## CIRCULAR NO. 2 – LIC-150068

FIG-1 DIAGRAMA PROPUESTO CABEZAL/ARBOLITO POZO BBL(BB)-X1

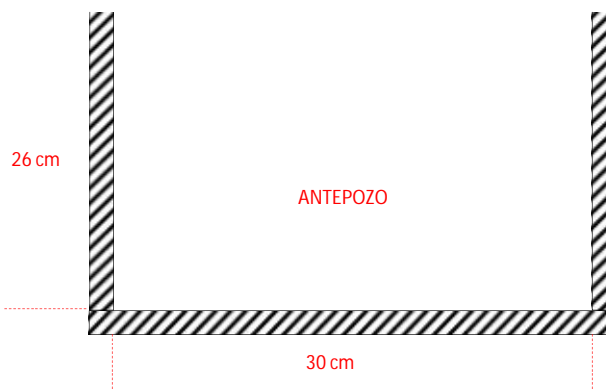
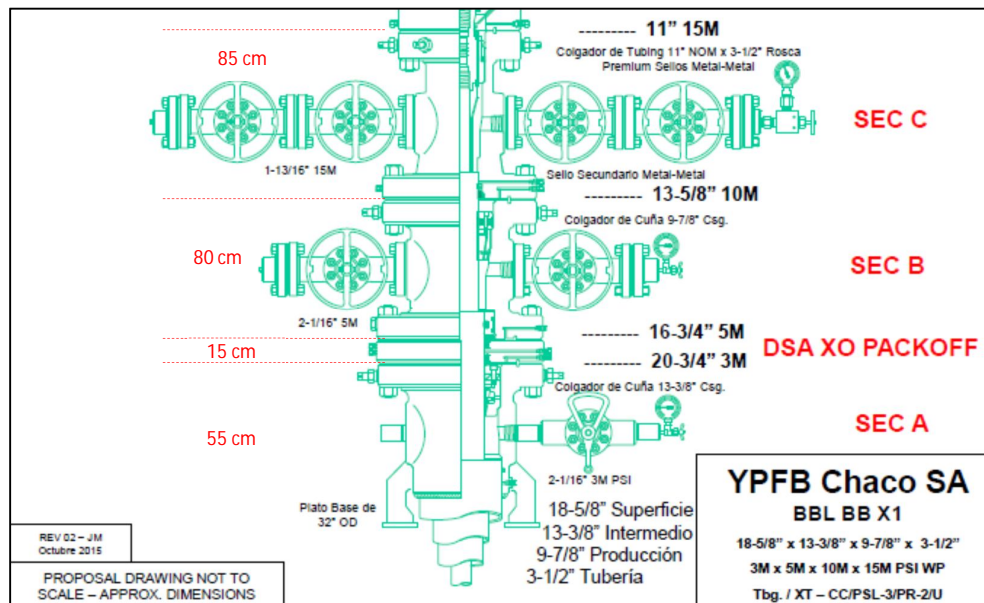
7. Quién proveerá las bridas entre las cabezas de casing de cada tramo y BOP?, Se pueden ofrecer las especificaciones técnicas de las cabezas de casing en cada tramo de pozo?

R.7.- Los DSA y Spacer Spool debe proveer el contratista. Ver Fig-1 diagrama propuesto de cabezales para pozo BBL BB-X1. El Stack BOP's 15K será provisto por la Operadora.
